Paris, le 13 juin 2014

Réponses aux questions des candidats relatives à l'appel d'offres portant sur la réalisation et l'exploitation d'installations photovoltaïques d'une puissance comprise entre 100 et 250kWc

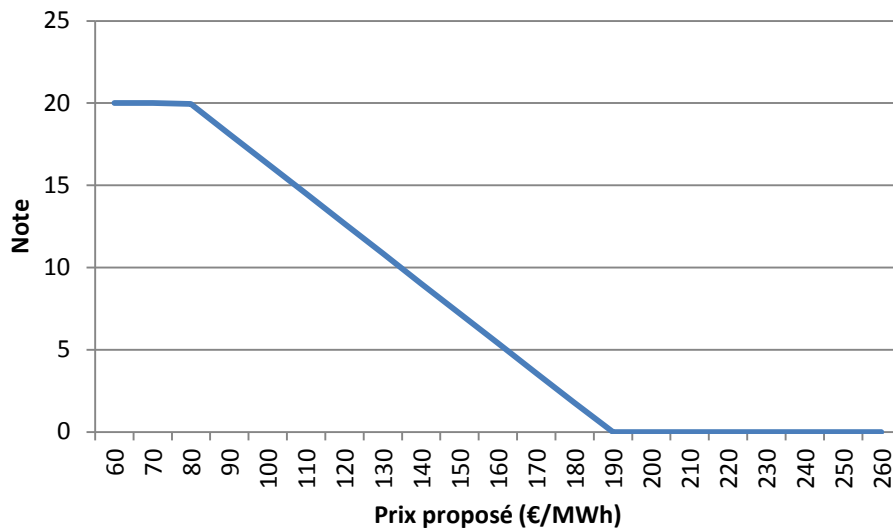
Q6 [16/4/2013] Serait-il possible d'avoir un graphique permettant d'évaluer la note en fonction du prix ? Est-ce qu'un prix donnant une note de zéro est éliminatoire ?

R6 Le graphique ci-après résulte d'une stricte application de la formule donnée au paragraphe 5.2. du cahier des charges. Comme cela est précisé, une note nulle sur le critère prix est éliminatoire. La note étant arrondie au 10^{ème} de point, une note nulle est attribuée à tout prix supérieur à 189,14 €/MWh.
